# TANGENZIALE EST ESTERNA DI MILANO

## PROGETTO ESECUTIVO

INTERVENTO DI INSERIMENTO PAESISTICO-AMBIENTALE, RIPRISTINO E COMPENSAZIONE

## RELAZIONE DI COMPARAZIONE TRA IL PROGETTO DEFINITIVO ED IL PROGETTO ESECUTIVO

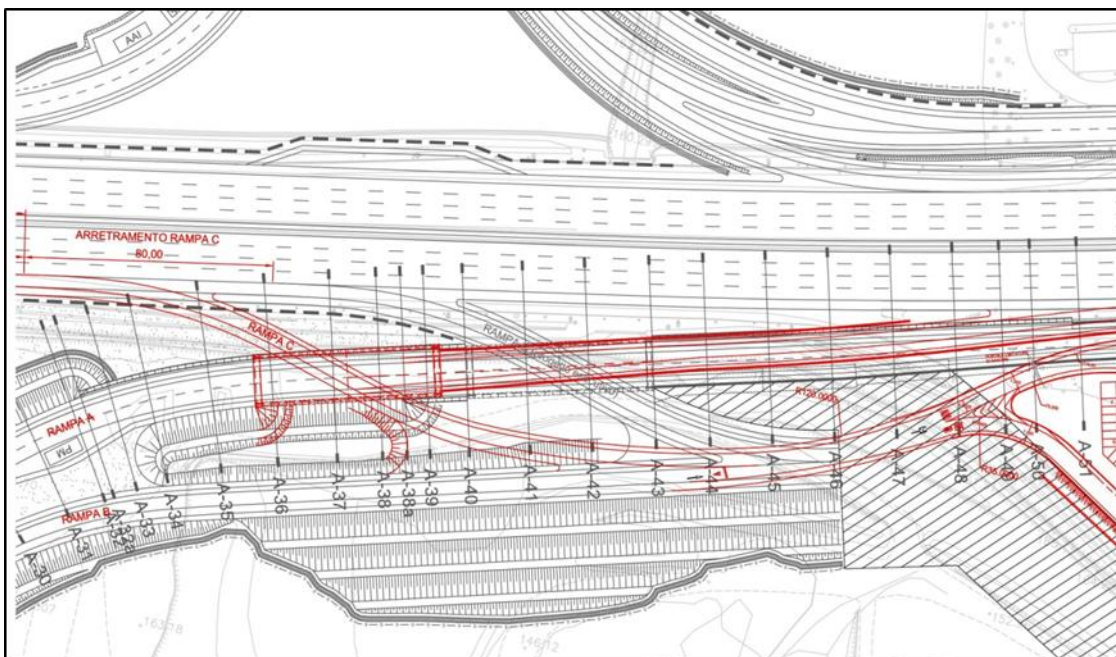
Le principali variazioni alle aree di mitigazione, definite dal progetto esecutivo rispetto al definitivo revisionato sono dipese dalle ottimizzazioni apportate alla progettazione stradale. Qui di seguito vengono descritte le principali modifiche tecniche/varianti stradali che hanno coinvolto anche le aree di mitigazione e valorizzazione.
